**OGGETTO: Procedimento di Valutazione di Impatto Ambientale, ai sensi dell'art. 23 D.Lgs. n. 152/2006, relativo al Progetto FSRU Alto Tirreno e collegamento alla rete nazionale gasdotti, proposto da SNAM FSRU ITALIA S.r.l. –.**

**OGGETTO: [ID\_VIP: 10276] Istanza per l'avvio del procedimento di Valutazione di Impatto Ambientale ai sensi dell'art. 23 del D. Lgs. n. 152/2006 relativa al Progetto FSRU Alto Tirreno e collegamento alla rete nazionale gasdotti - INVIO OSSERVAZIONI DEL COMUNE DI BERGEGGI.**

**OGGETTO: OSSERVAZIONI DEL COMUNE DI BERGEGGI (SV) IN MERITO AGLI ASPETTI “SICUREZZA E AMBIENTE NELL’AMBITO DELL’AVVIO DEL PROCEDIMENTO DI VALUTAZIONE DI IMPATTO AMBIENTALE AI SENSI DELL’ART. 23 DEL D. LGS. N. 152/2006 RELATIVAMENTE AL PROGETTO FSRU ALTO TIRRENO E COLLEGAMENTO ALLA RETE NAZIONALE GASDOTTI”**

**Figura 13. Temperatura dell'acqua nello strato superficiale. Scenario 2.**

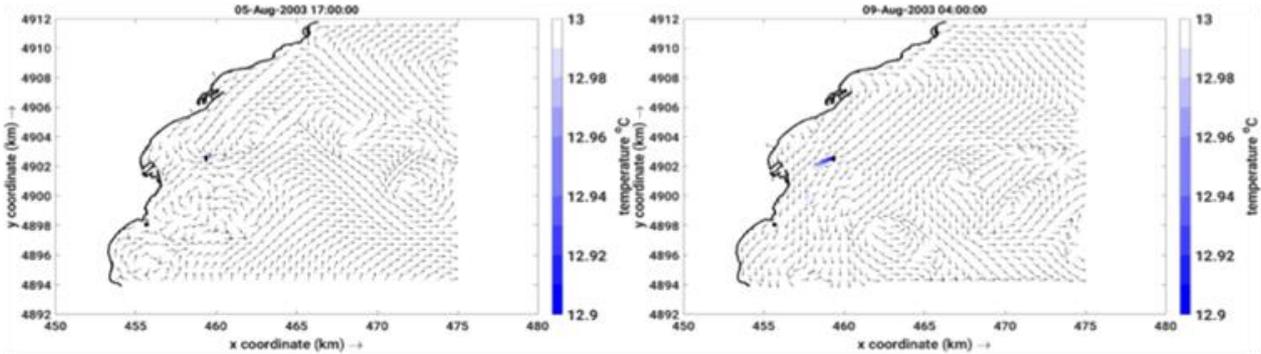
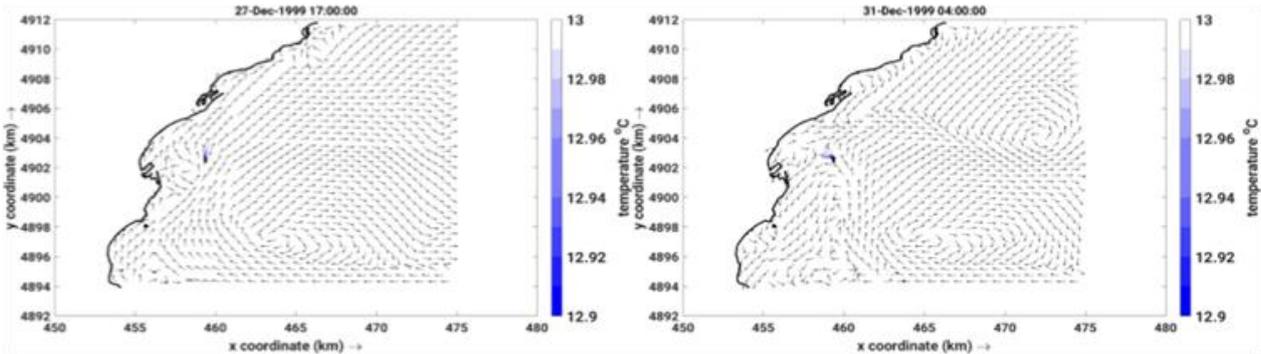
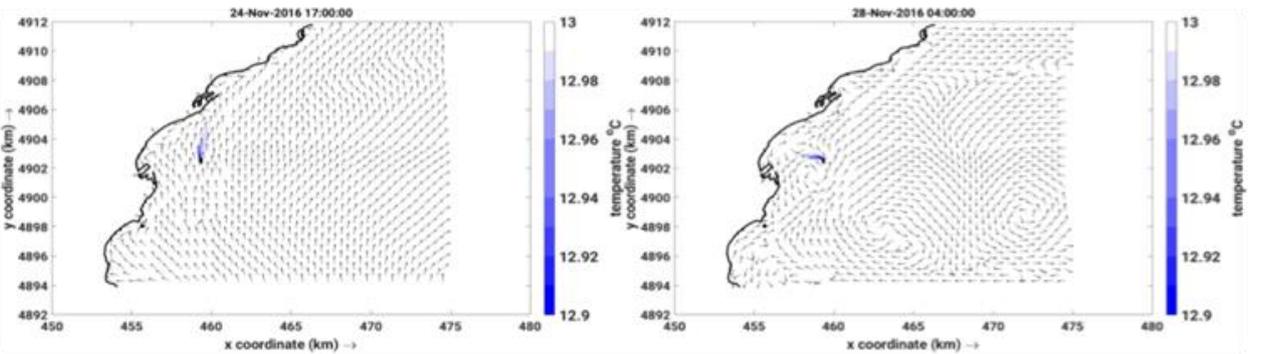
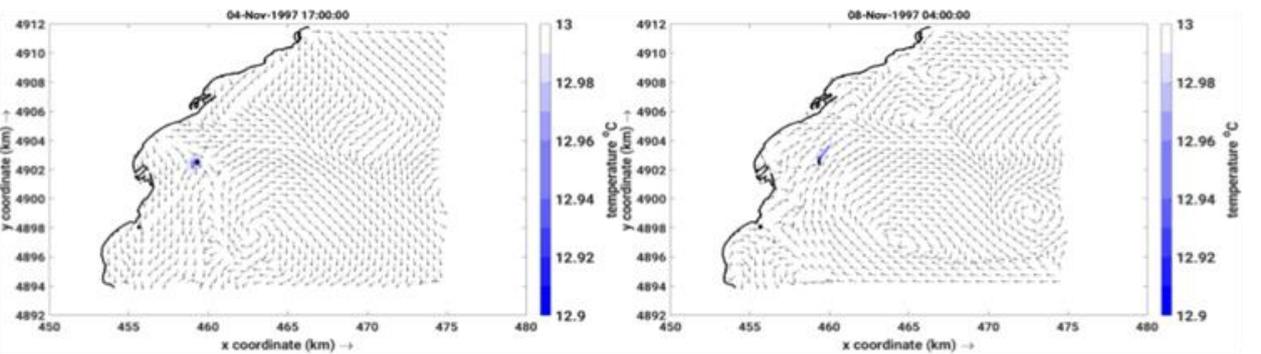
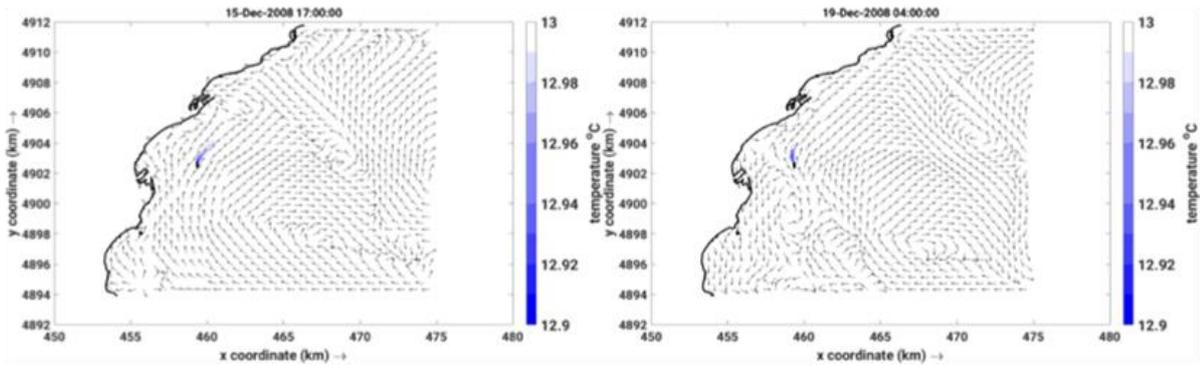
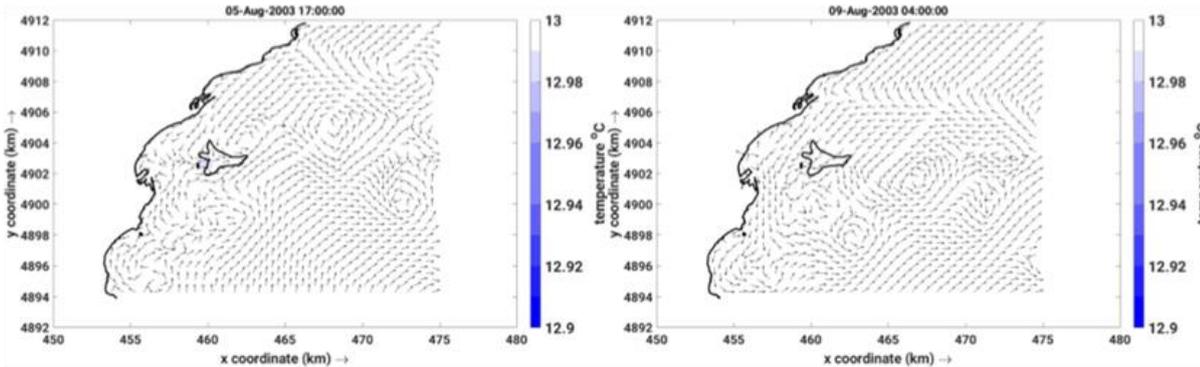
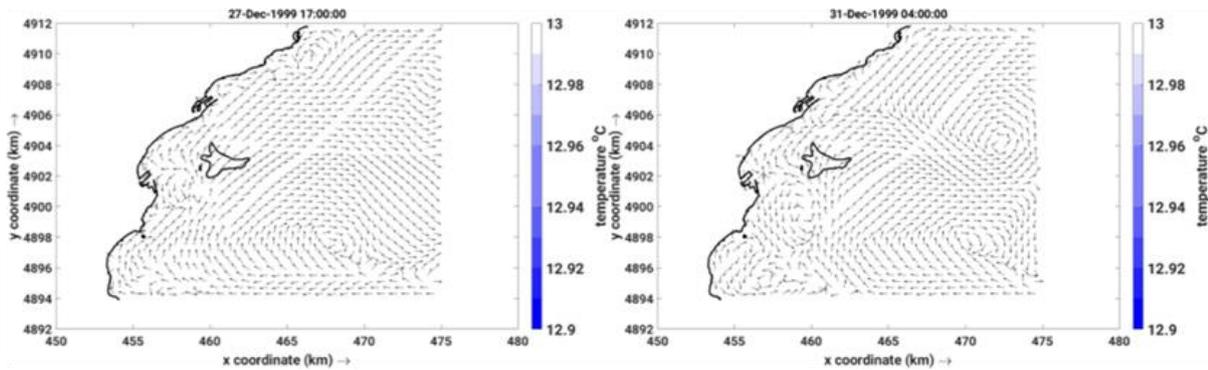
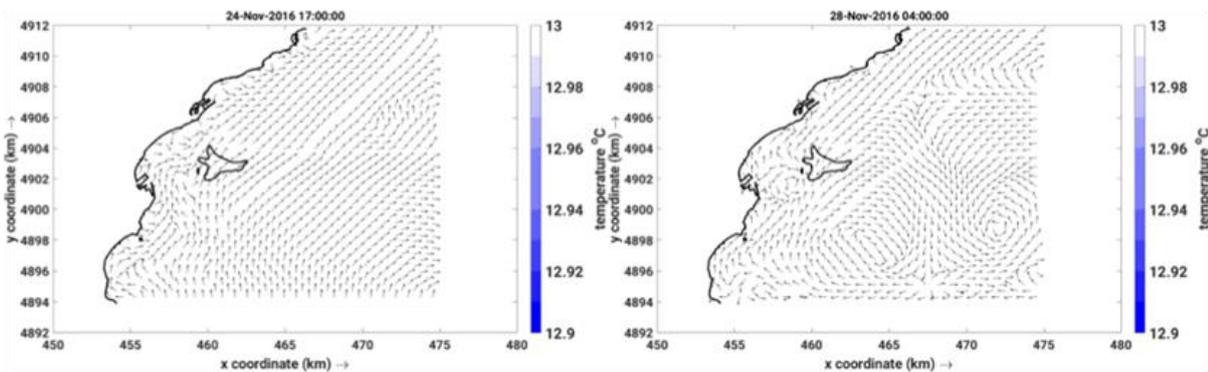
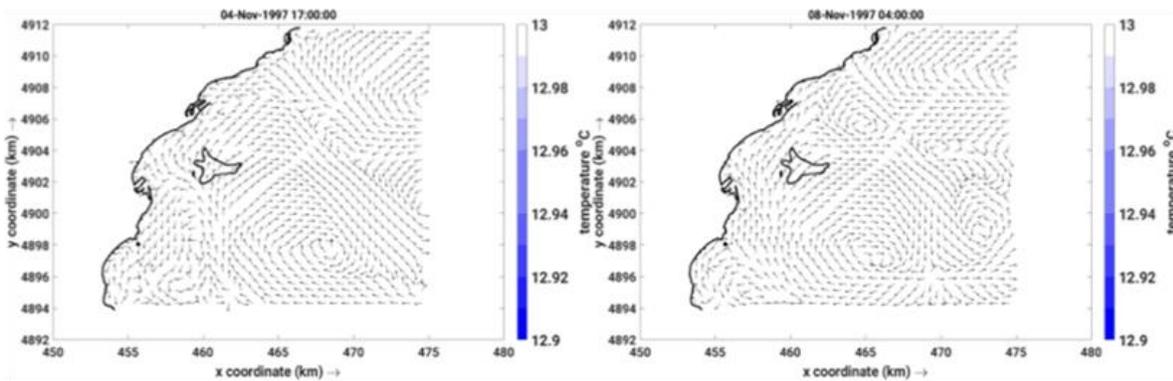
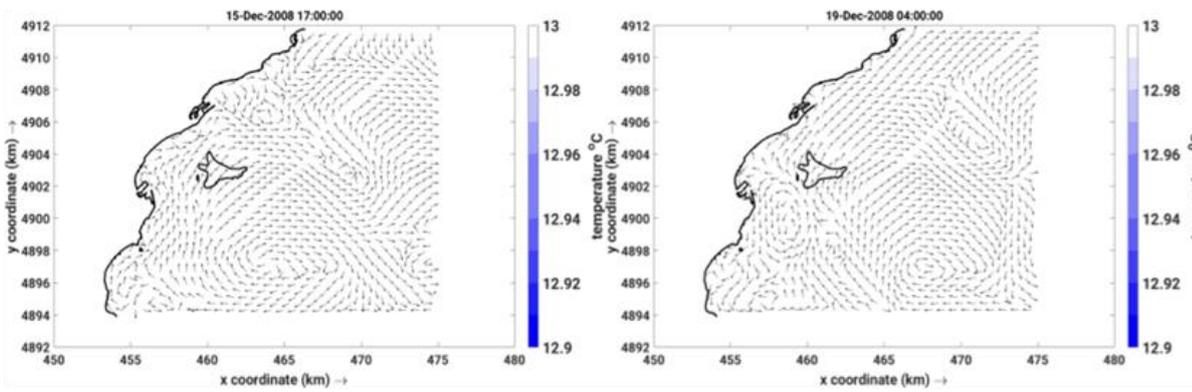
A tal riguardo il SIA prende in considerazione il solo regime invernale durante il quale - per quanto descritto nel ciclo di processo - si porterebbe la temperatura della massa d'acqua scaricata fino a 6°C (temperatura per le acque mediterranee al di sotto di qualunque dato di letteratura) ma dalle modellizzazioni dello strato superficiale riportate nella figura seguente i valori di variazione della temperatura attribuiti alla plume modellizzata mostrano un  $\Delta T$  di soli 0,1°C sia negli scenari di dispersione relativi alla superficie che a quelli relativi alle acque di fondo.

Lo studio modellistico della dispersione chimico-termica allegato al SIA riporta infatti che "prevale la convezione dovuta alle correnti marine", relativa quindi ai moti verticali delle masse d'acqua, ma sostiene poi che "di fatto, nonostante l'acqua più fredda tenda a scendere a causa della maggior densità", la circolazione marina dell'area "disperde lo scarico della FSRU prima che possano innescarsi i fenomeni di rimescolamento lungo la colonna d'acqua".

A questo proposito, si sottolinea ancora come nelle rappresentazioni grafiche della dispersione termica (si vedano figure precedenti) il  $\Delta T$  evidenziato (valori in ordinata) sia di soli 0,1°C - sia negli scenari di dispersione relativi alla superficie che a quelli relativi alle acque di fondo - quando, allo scarico, la temperatura della massa d'acqua trattata e rilasciata con una portata di 5 m<sup>3</sup>/s abbia un  $\Delta T$  che può arrivare a 7°C: per tale motivo si ritiene che debbano essere opportunamente chiariti e dettagliati i meccanismi di tale dispersione nei pressi della FSRU e nell'area circostante.

*Figura 12. Concentrazione di cloro nello strato superficiale. Scenario 2. Le frecce nere indicano la direzione delle correnti indotte (lo stesso nelle figure da Figura 13 a Figura 31).*

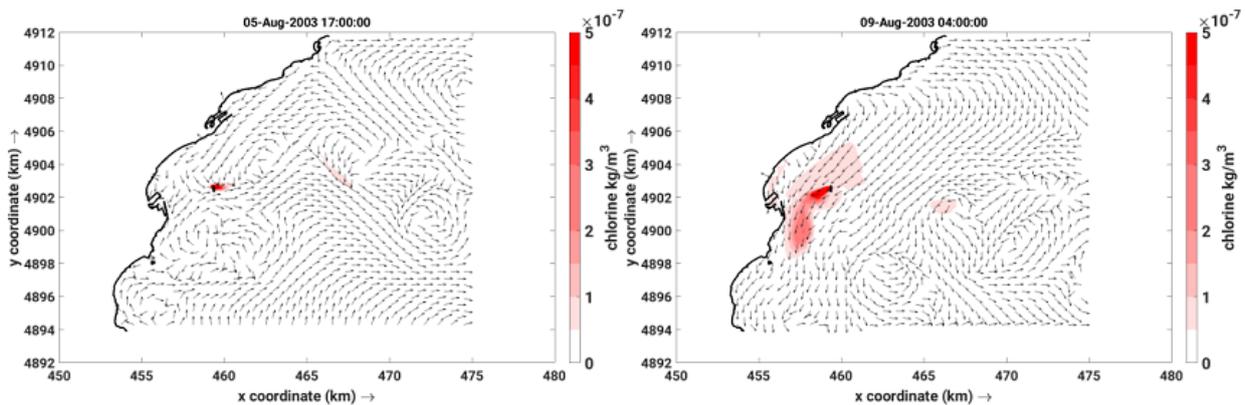
Analoghe considerazioni sono da fare a proposito della diluizione e della dispersione del cloro attivo in soluzione con concentrazioni di 2x10<sup>-4</sup>Kg/m<sup>3</sup> (o 0,2 mg/l) allo scarico. Riportando a titolo di esempio un profilo descrittivo della dispersione del cloro in condizioni di bonaccia (scenario 2), appare come già al momento di avvio della simulazione la specie chimica considerata venga Istantaneamente diluita a concentrazioni di 3 ordini di grandezza inferiori (10<sup>-7</sup> kg/m<sup>3</sup>, asse delle ordinate) senza appunto che il vento o il moto ondoso contribuiscano al fenomeno.

A fronte di questo scenario di incertezza in merito all'effettiva rappresentatività dei risultati del modello, si ritiene pertanto doveroso richiedere una validazione scientifica del modello da parte di un Ente terzo in termini di diluizione, di dispersione e di durata nel tempo di un processo ininterrotto di rilascio che, cumulativamente, libera nell'ambiente marino 31,5 tonn/anno di cloro attivo libero per un periodo ventennale di esercizio.

Figura 23 Avvistamenti delle diverse specie nel triennio 2021-2023

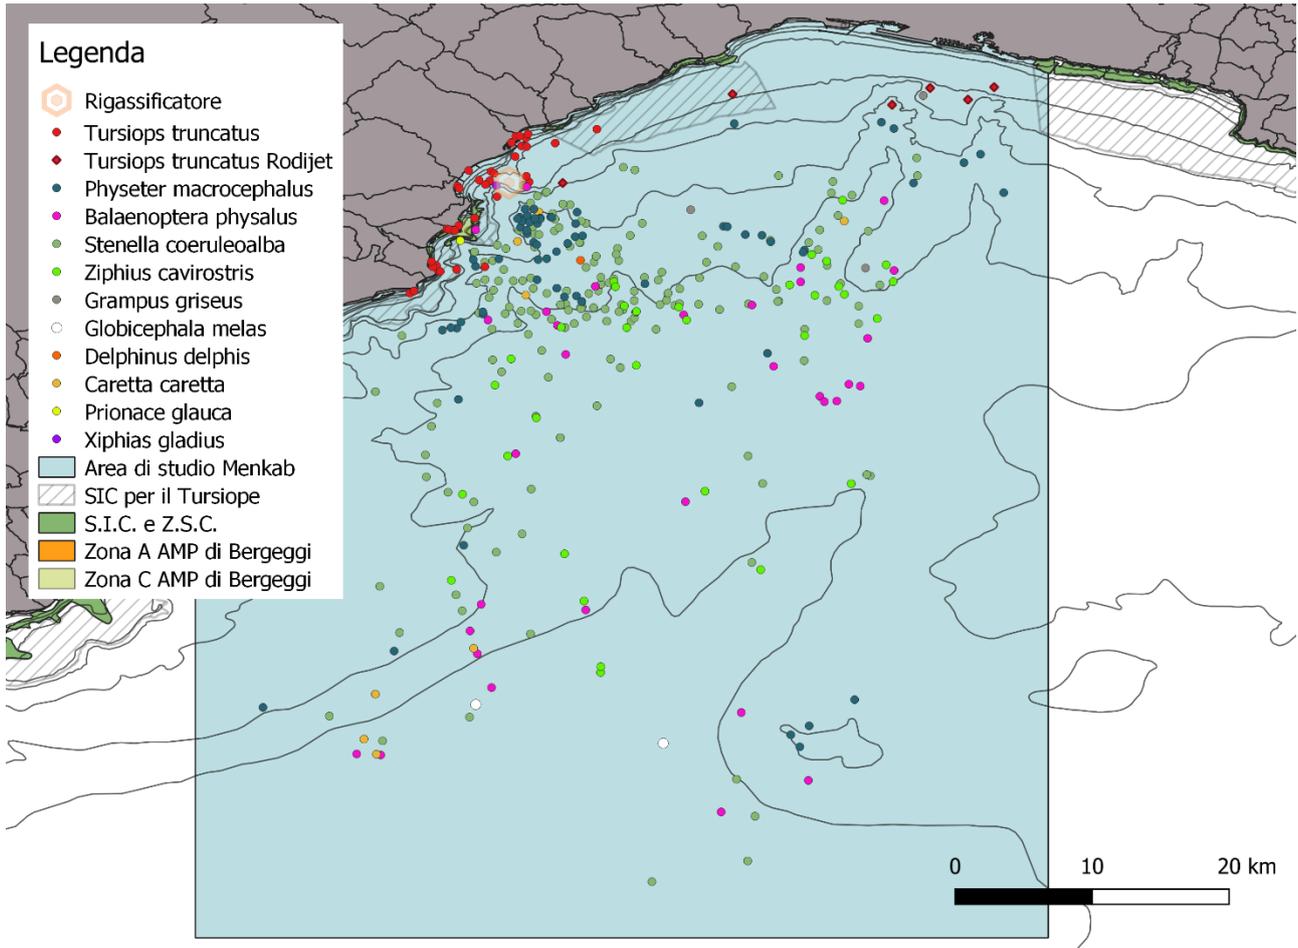
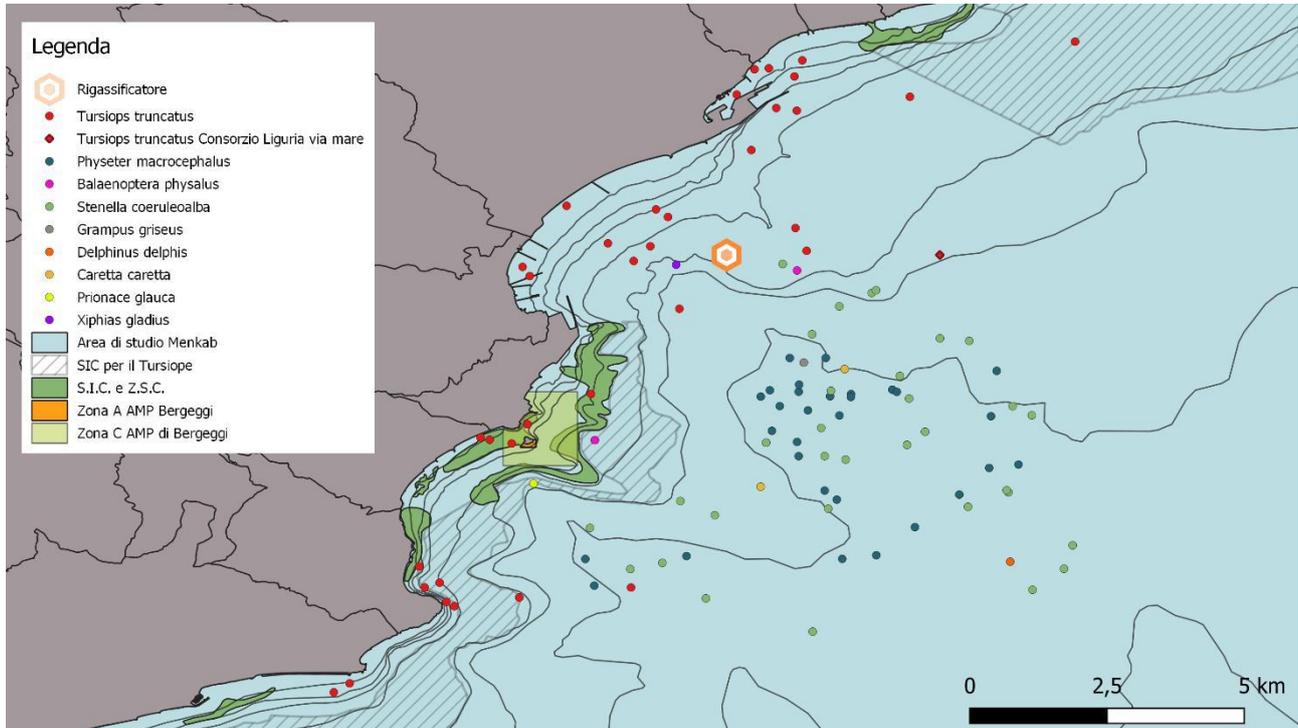
**Alla luce dell'evidente interferenza del posizionamento previsto della FSRU con i numerosi avvistamenti di cetacei, come mostrato nelle figure soprastanti, si segnala come all'interno del SIA sia stata completamente trascurata la trattazione dei potenziali impatti dell'opera in questione con le rotte migratorie dei mammiferi marini.**
